高浜発電所 安全審査資料
4
2022年1月21日

高浜発電所 1 号炉、2 号炉、3 号炉及び 4 号炉 原子炉設置変更許可申請書 新旧比較表

関西電力株式会社

第2図 発電所全体配置図（添付書類八 第2.1図）

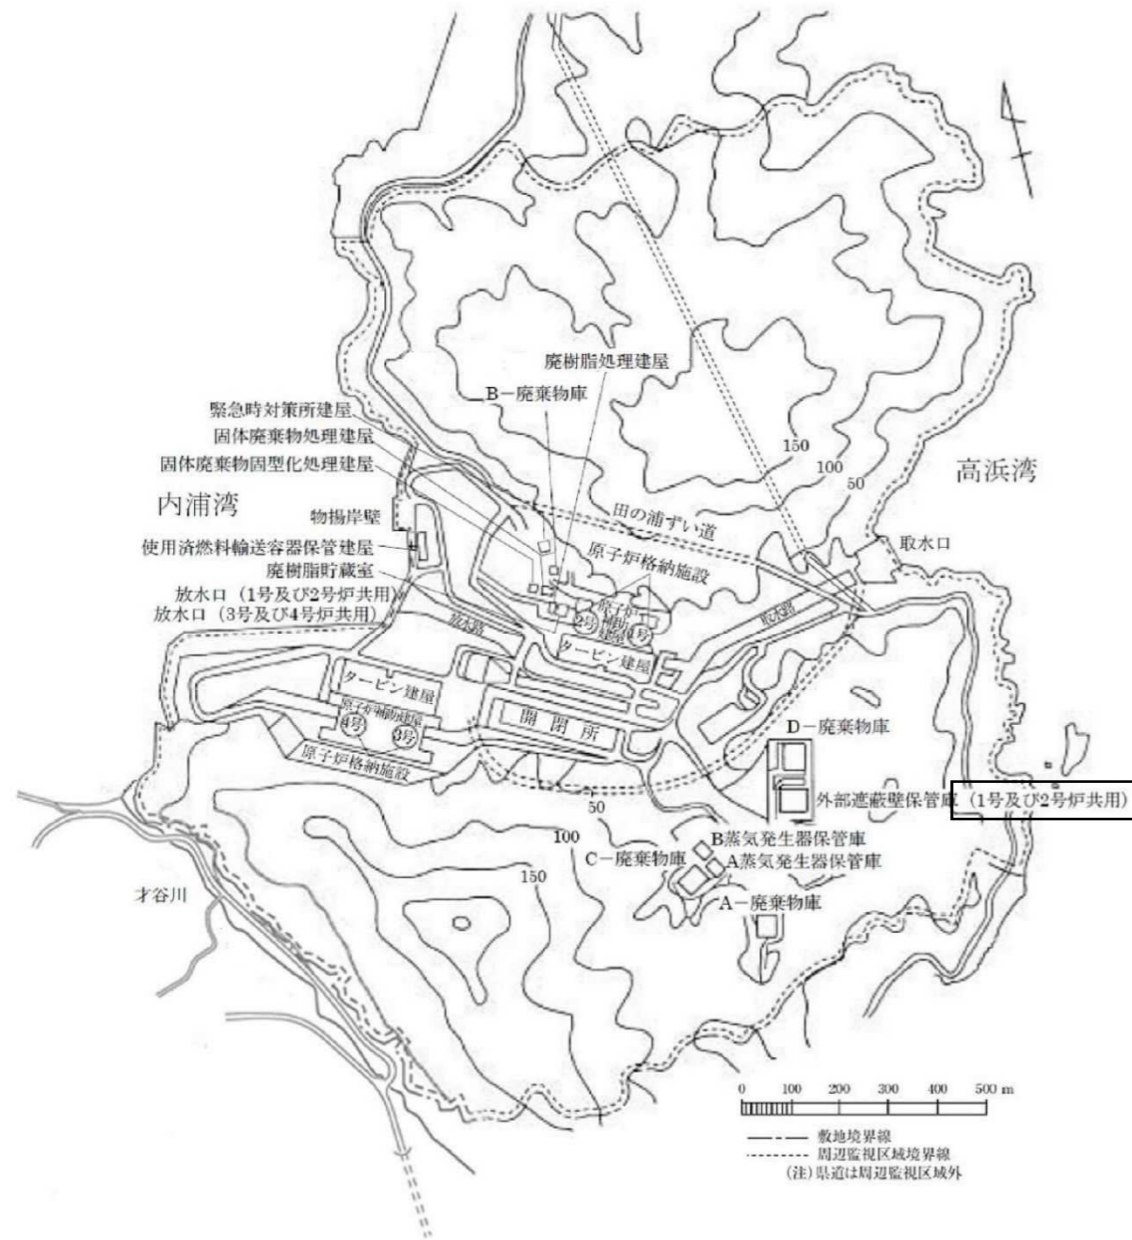
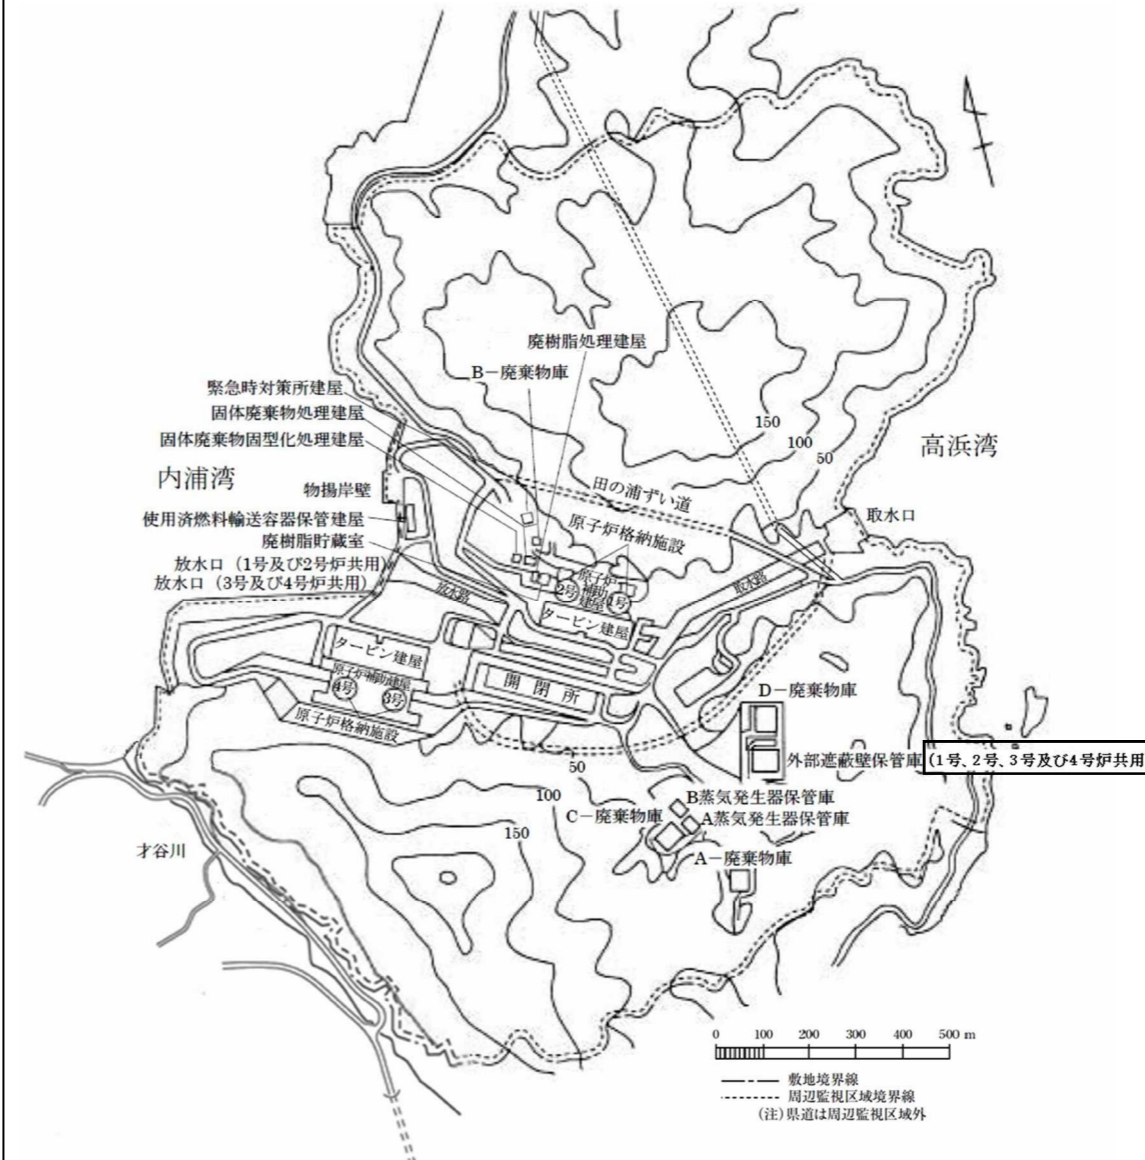
外部遮蔽壁保管庫の共用化

第18図 放射性廃棄物の廃棄施設の流路線図 (添付書類八 第7.1図)

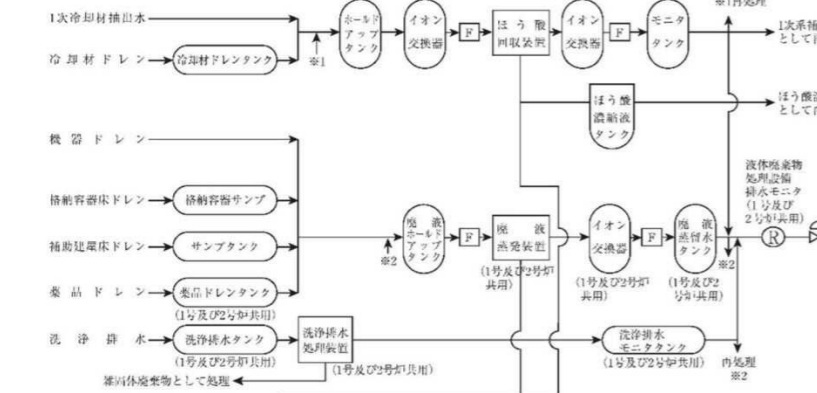
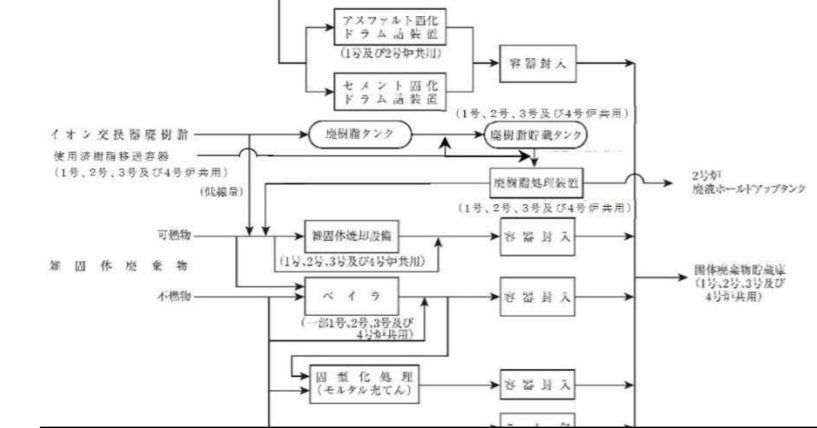
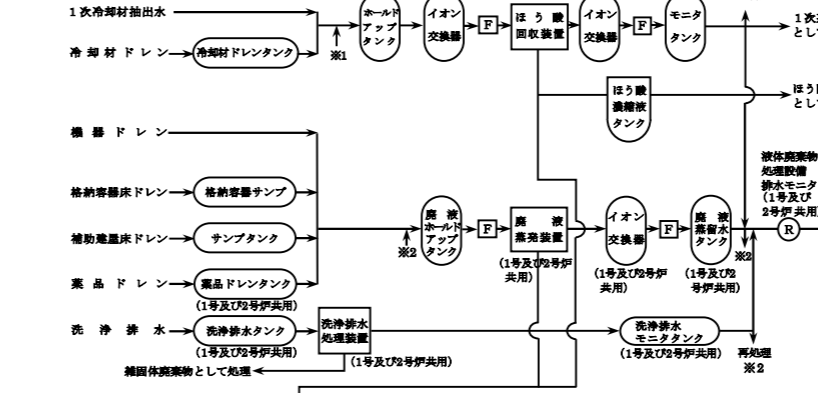
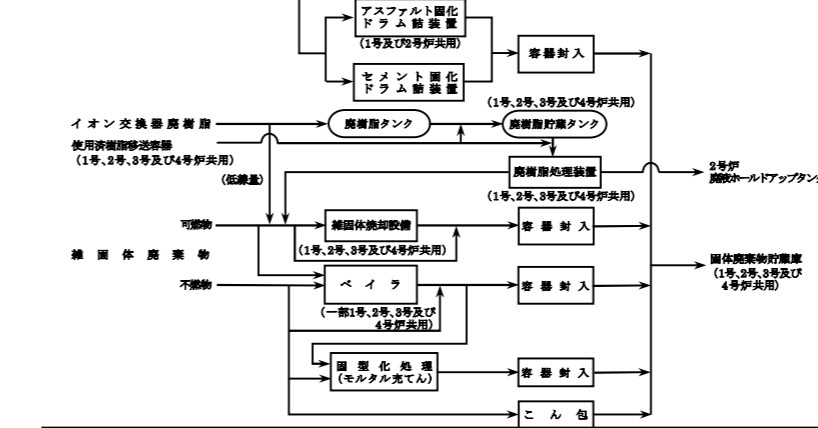
取り外した高気圧容器等、取り外した原子炉容器上部ふた等 → 高気圧容器保管庫 (1号、2号、3号及び4号炉共用)
 撤去したパーナブルポイゾン → 外部遮蔽壁保管庫 (1号、2号、3号及び4号炉共用)
 外周コンクリート壁一部撤去に伴い発生したコンクリート等、高気圧容器の取替に伴い発生したコンクリート等 → 外部遮蔽壁保管庫 (1号、2号、3号及び4号炉共用)

保管対象物の変更
 外部遮蔽壁保管庫の共用化

第18図 放射性廃棄物の廃棄施設の流路線図（添付書類八 第7.1図）

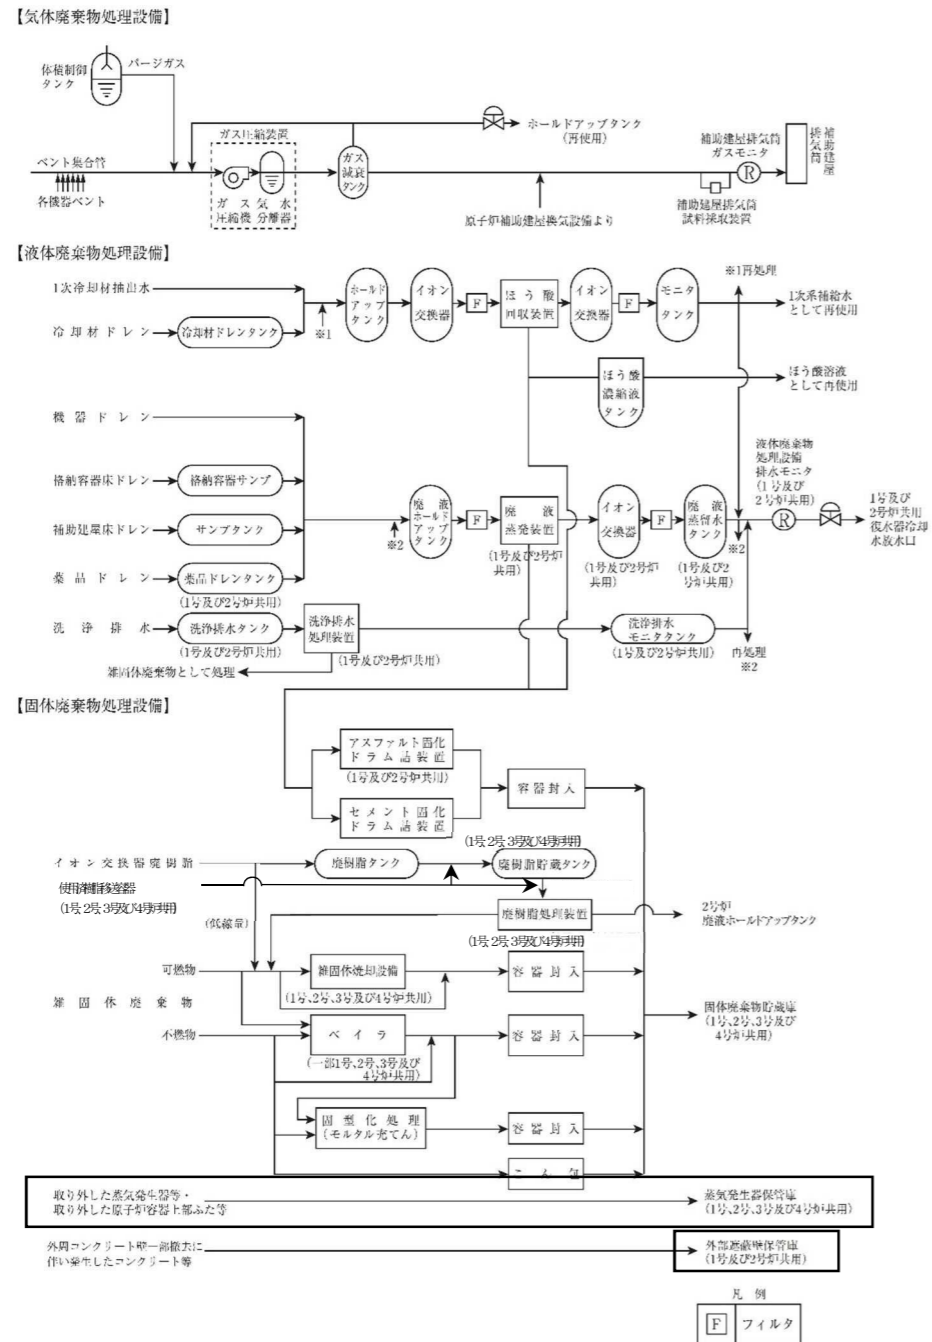
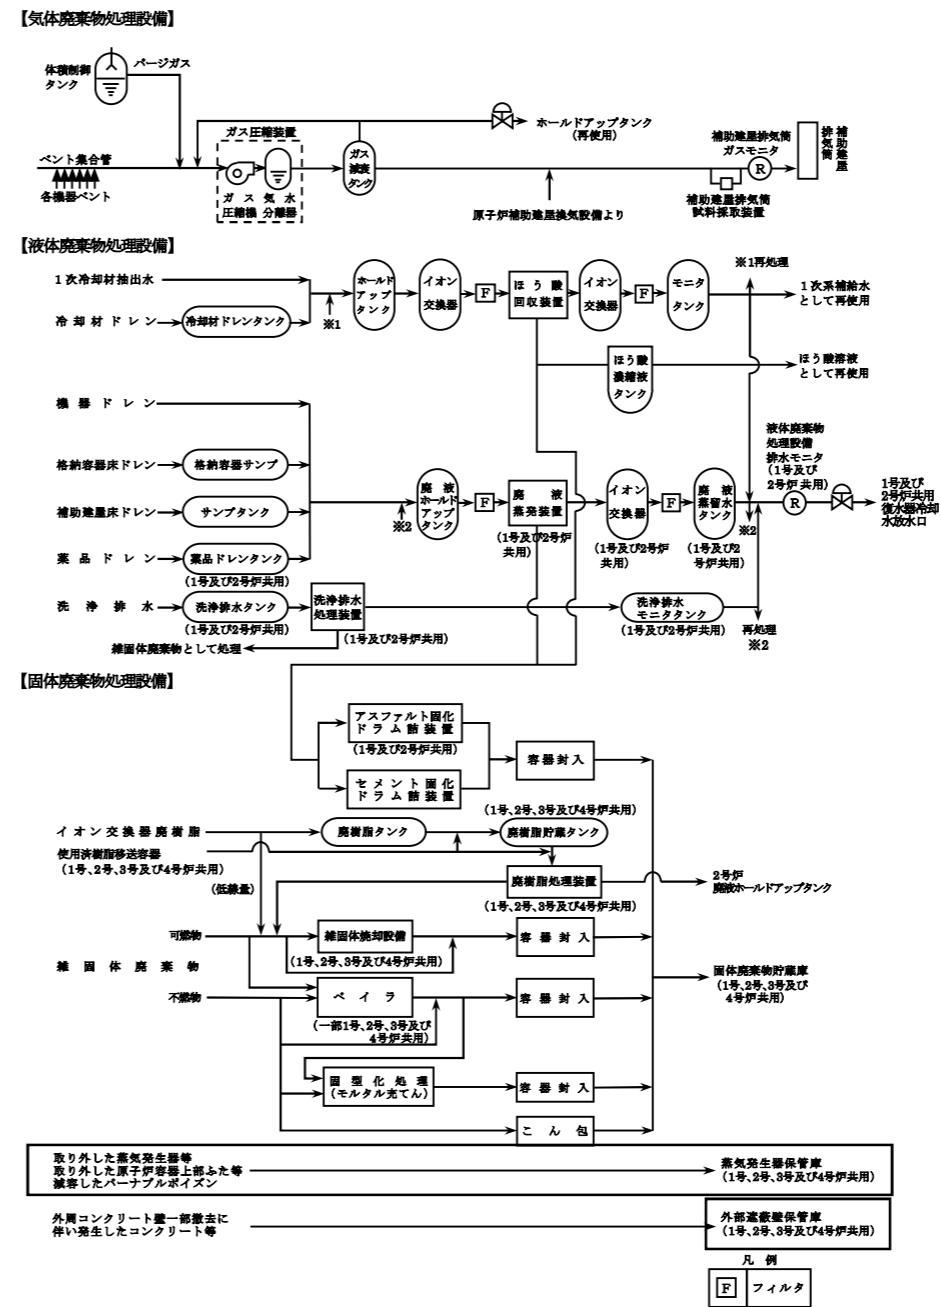
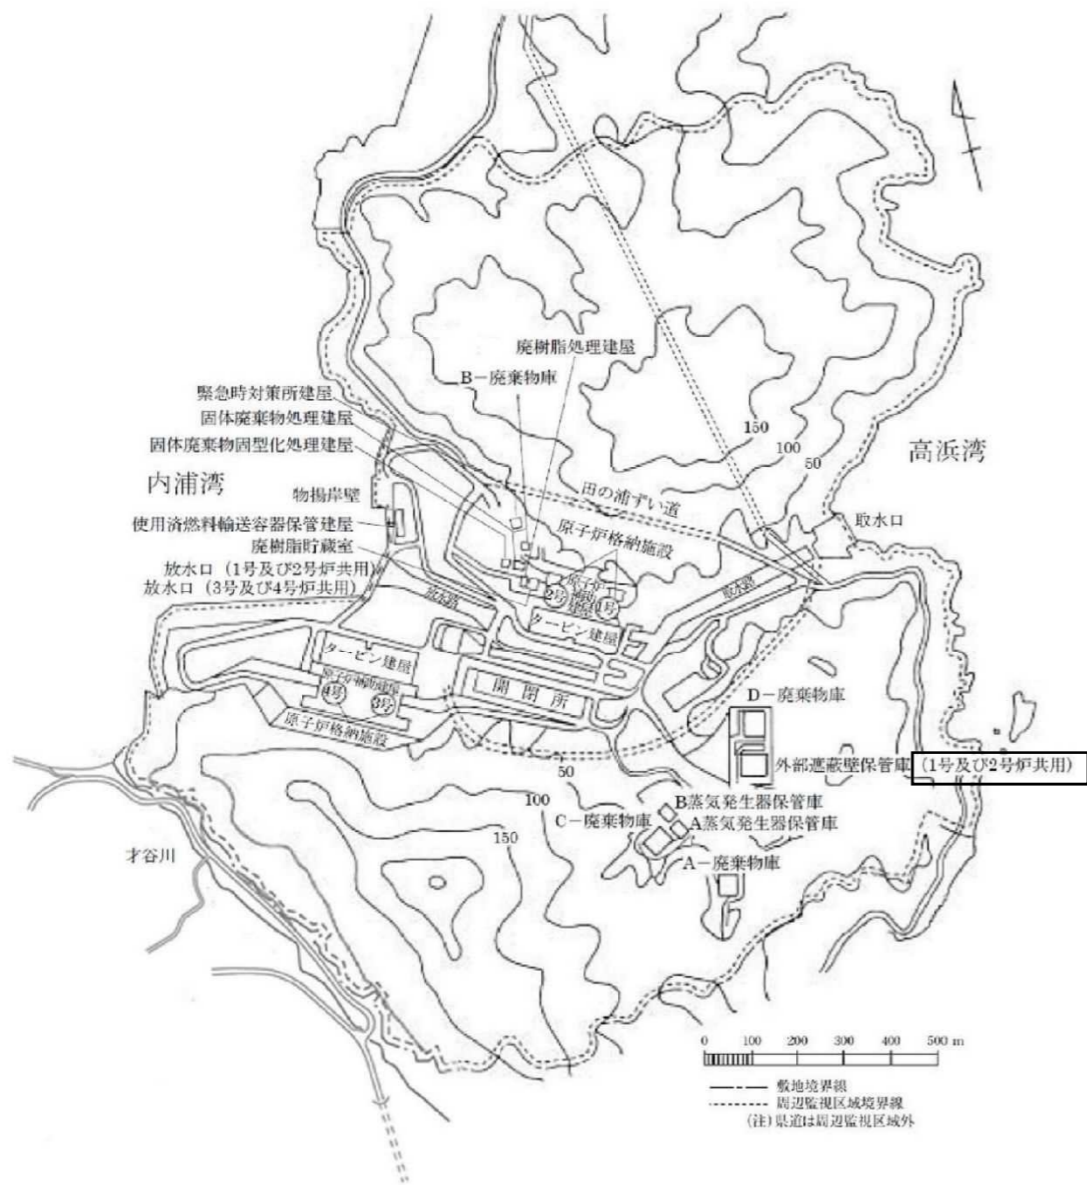
保管対象物の変更
 外部遮蔽壁保管庫の共用化

第2図 発電所敷地付近地図(2)（添付書類八 第2.4.1図）

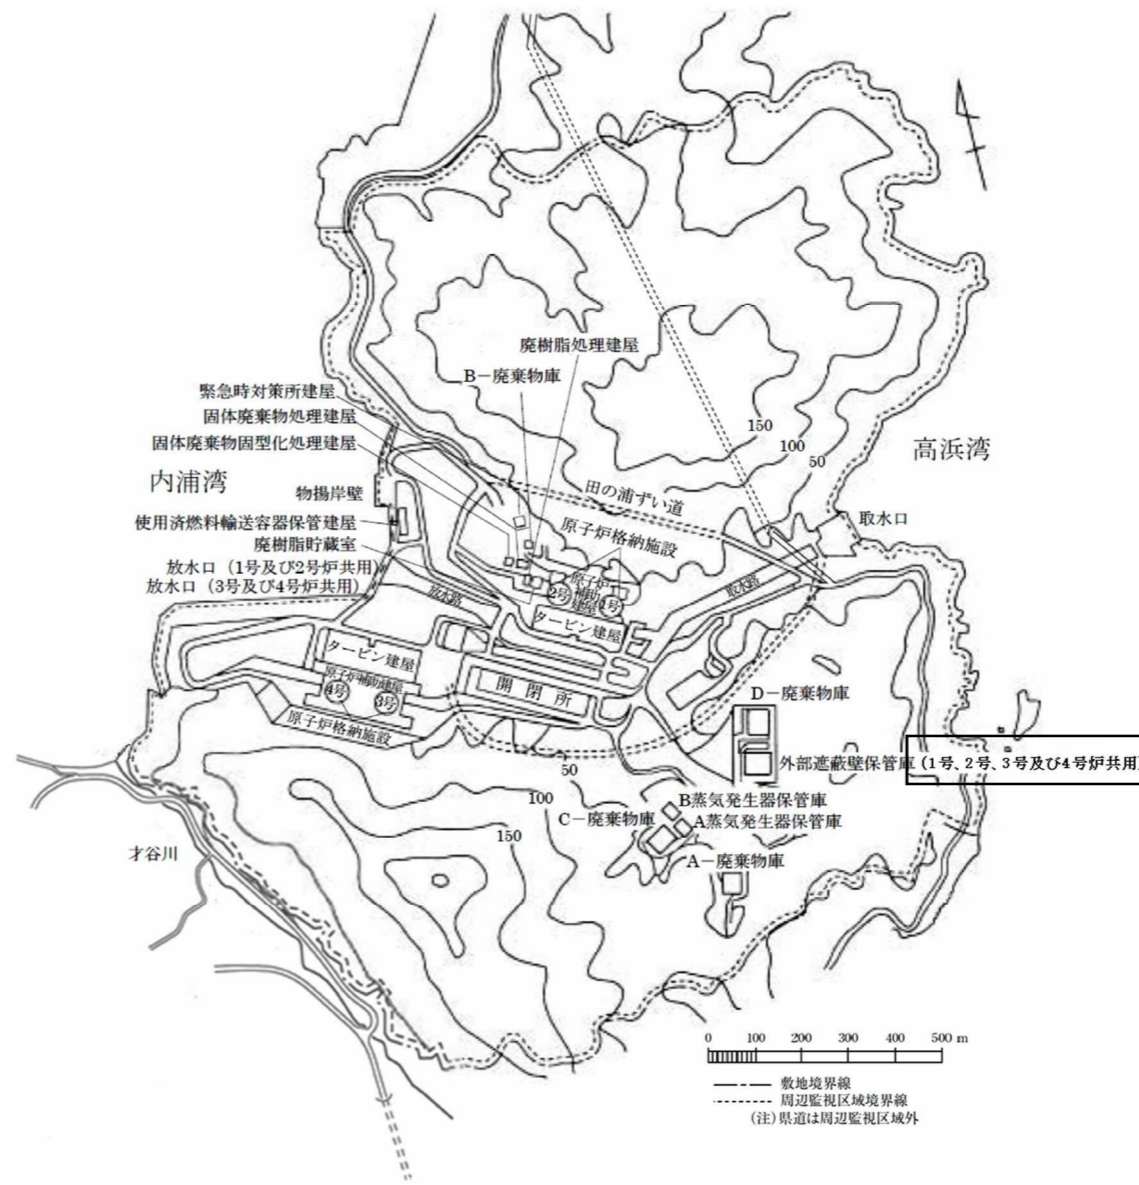
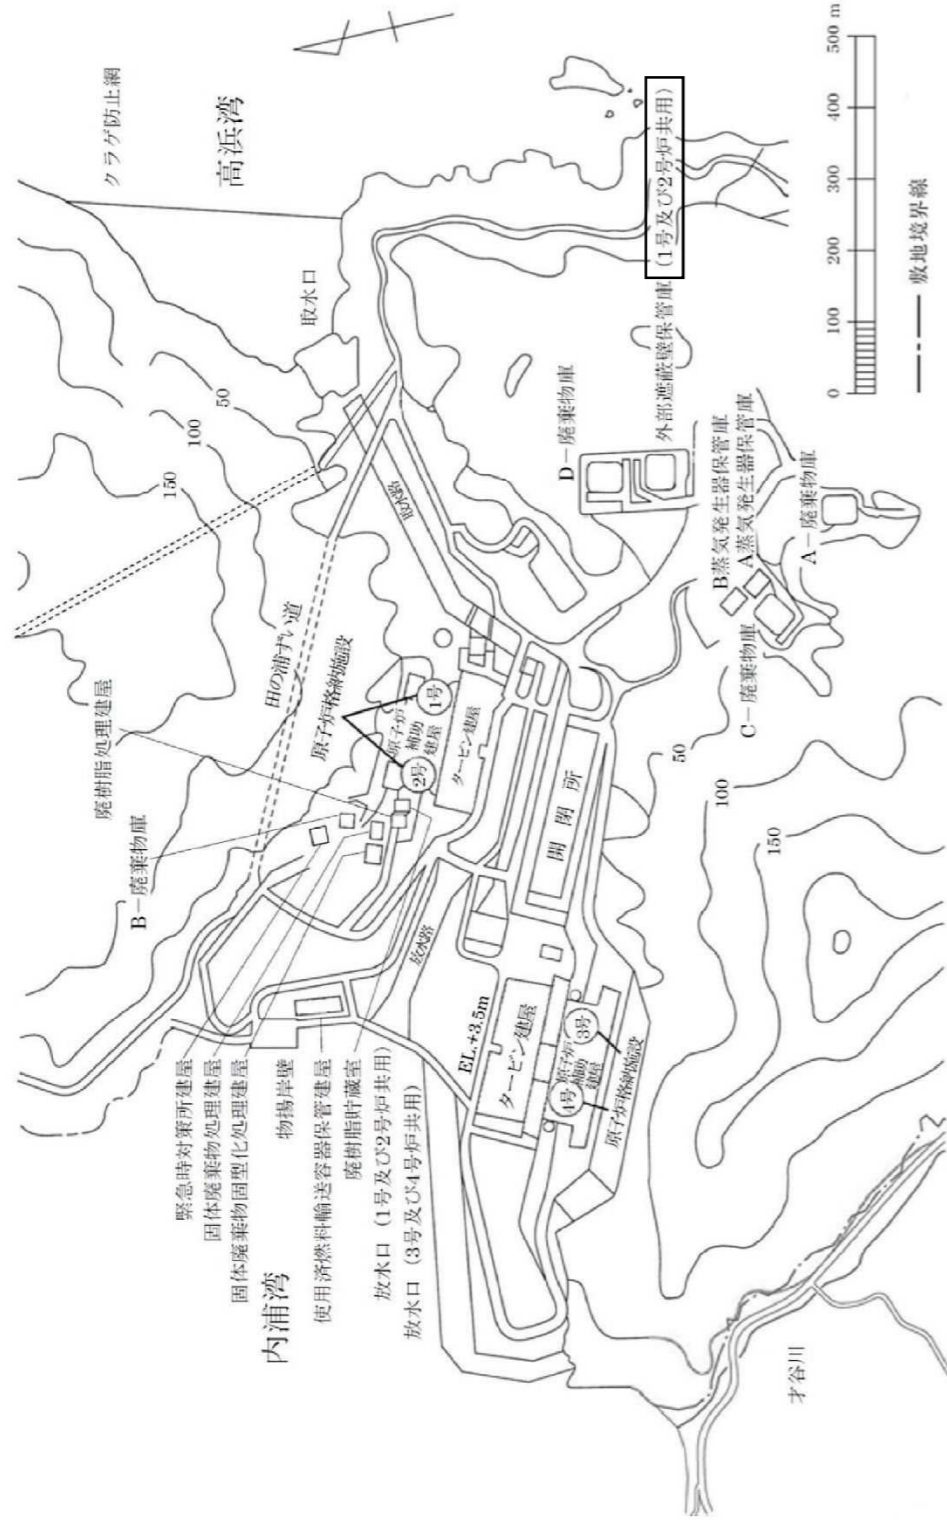
外部遮蔽壁保管庫の共用化
